工程指示 / 要求簡箋(E.I.)

工程指示編號：EI / 6133 / 23

工程編號：J - 858

工程名稱：將軍澳日出康城 11

| 修改 | - | - | - | 地盤 | 康城11期 | 制圖 | W. E. X | 2022-12-02 | 圖號 | CL-05 | |

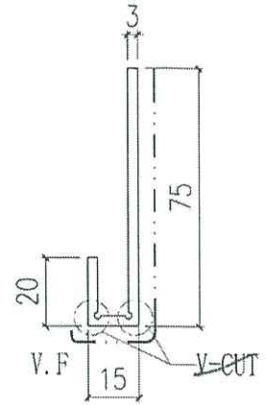
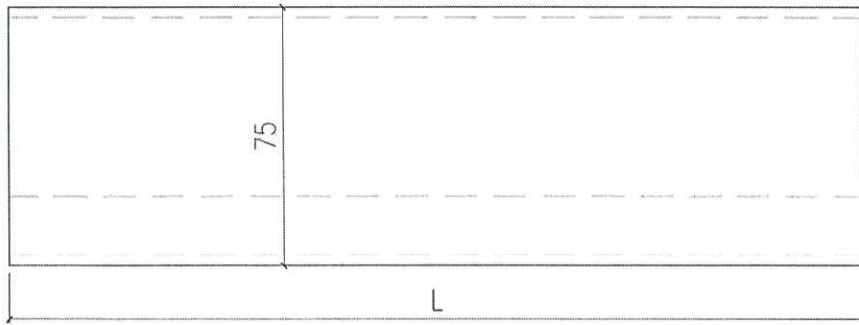
原 EI 為 EI5644，請覆核全部尺寸是否正確??? 原 EI 為鋁板摺。現已開模改用鋁料做。

特別覆核

1. 廁所位
2. 磚牆中企位
3. 石矢牆
4. 邊企位

→ **交拆圖跟進**

Plan View

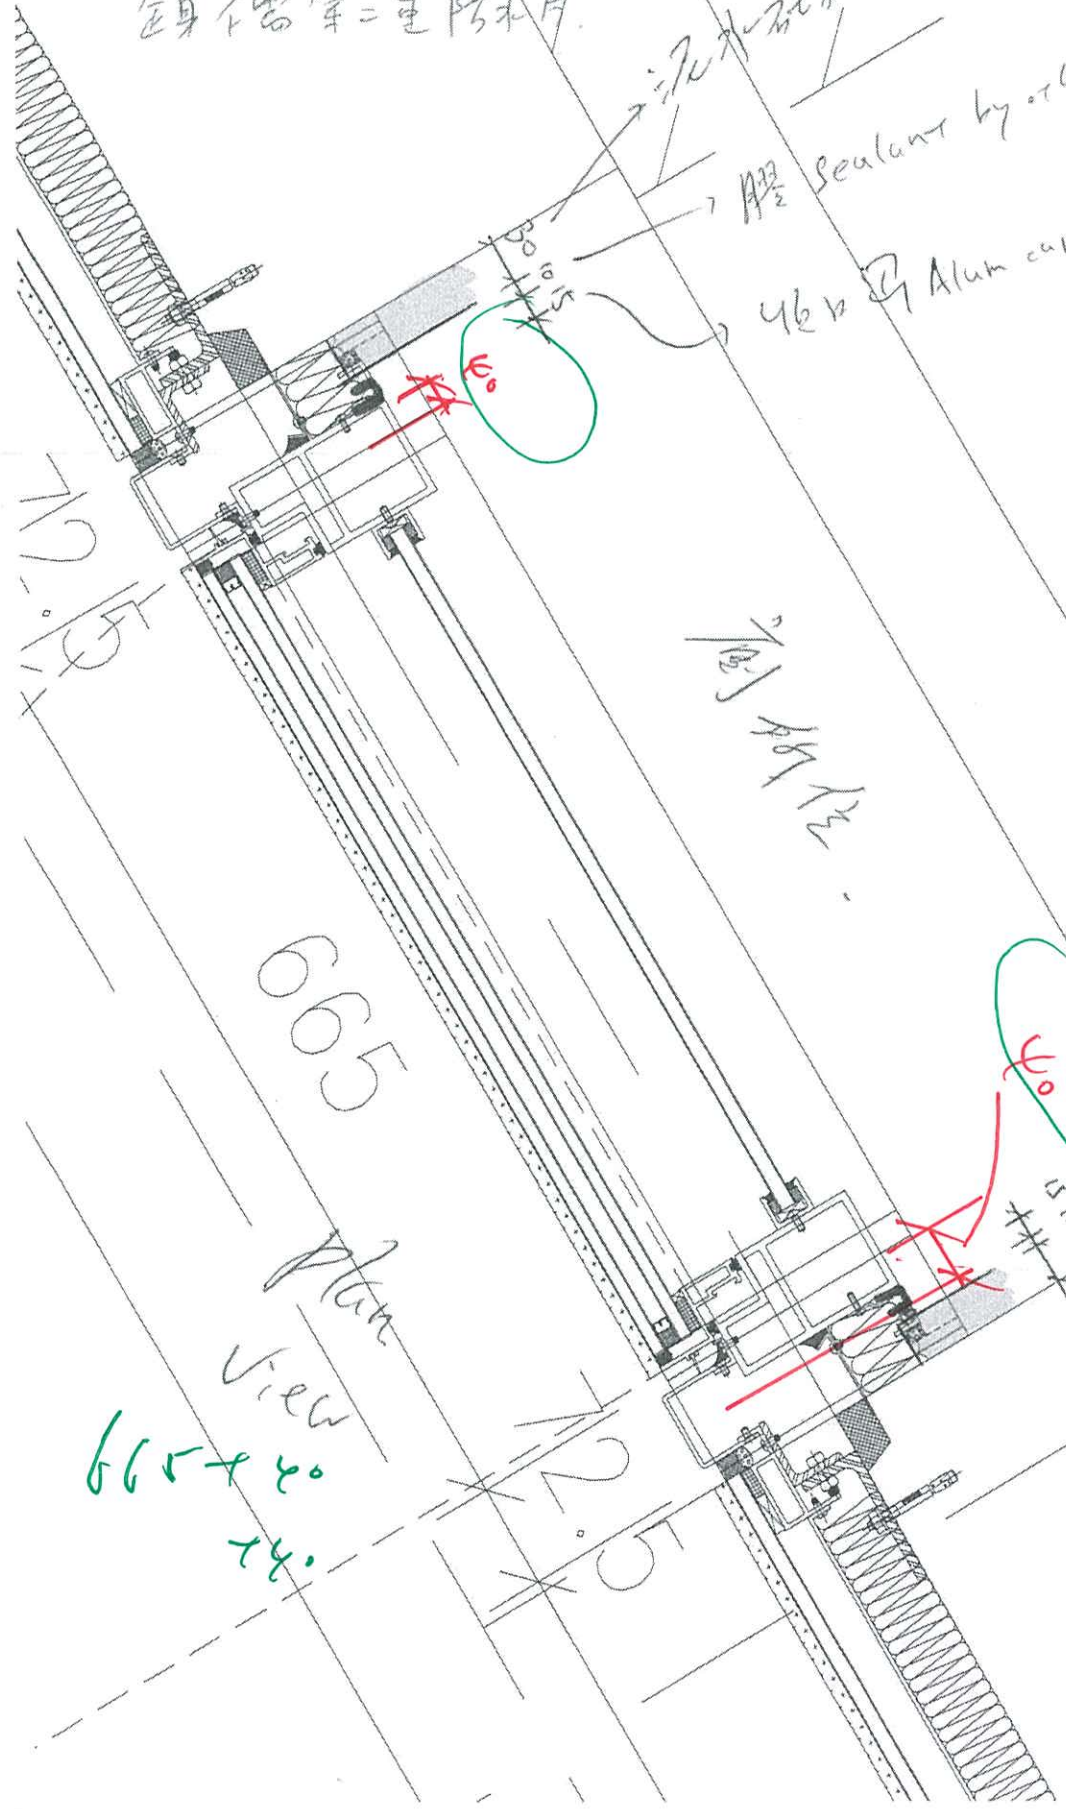
只作只有 46b 的 only
釘身不需等 = 重防木片.

Sealant by other.

46b Alum cap only.
